WYJAŚNIENIA DO TREŚCI SPECYFIKACJI WARUNKÓW ZAMÓWIENIA

Dotyczy: postępowania o udzielenie zamówienia publicznego prowadzonego w przetargu nieograniczonym na dostawę wyrobów medycznych jednorazowego użytku 30, Nr sprawy: ZP-23-219UN.

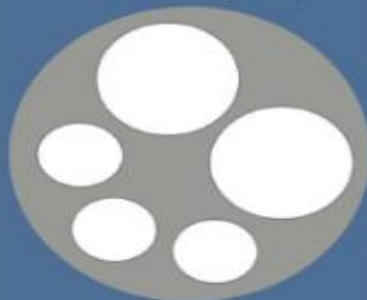
Czy Zamawiający w celu umożliwienia składania ofert konkurencyjnych cenowo dopuści cewniki o średnicy wewnętrznej 14/18/18G zamiast 16/18/18G. Pozostałe parametry bez zmian. Niewielka różnica w rozmiarze wynika z innowacyjnego rozwiązania które dotyczy laminarnego przepływu który z jest uzyskany dzięki kształtowi cewnika i jest parametrem lepszym dla zapewnienia lepszego przepływu.

Wraz z wprowadzeniem gamy cewników do żył centralnych ALTIUS i ALTIUS Ultra firma Kimal ma przyjemność ogłosić najbardziej radykalną zmianę w produkcji CVC polegającą na zapewnieniu lekarzom praktykom przepływu laminarnego (mniej turbulentnego) i wyższych natężeń przepływu bez zwiększania całkowitego rozmiaru cewnika. Ta nowa technika doprowadziła do opracowania nowych wariantów, takich jak cztero- i pięciokanałowe cewniki CVC dla dzieci, a także potencjalne sześciokanałowe (6) cewniki do żył centralnych dla dorosłych.

Przepływy laminarne można osiągnąć tylko poprzez zaprojektowanie i wyprodukowanie wszystkich kanałów tak, aby były okrągłe - ta innowacja zapewnia, że zarówno turbulencje, jak i opór są zredukowane do absolutnego minimum, co prowadzi do wyższych niż kiedykolwiek wcześniej prędkości przepływu.

Dodatkowo, dzięki starannemu projektowi, możemy zaoferować pełną gamę cewników CVC, które będą miały jeden kanał kompatybilny ze strzykawką automatyczną (do 300 p.s.i.) nawet dla najbardziej lepkich środków kontrastujących (cP 11,8). Tę funkcję można również wykorzystać w sytuacjach awaryjnych, w których konieczne jest podanie dużych ilości płynów — wszystkie cewniki Pressure MT CVC firmy Kimal, z odpowiednim wyposażeniem, mogą dostarczyć pacjentowi do 38 000 ml/godzinę. Ta możliwość zmniejszy potrzebę wstawiania dodatkowych linii zdolnych do przyjęcia 300 p.s.i.

Odp.: Zamawiający dopuszcza cewnik o średnicy wewnętrznej 14/18/18G z zachowaniem pozostałych parametrów bez zmian.
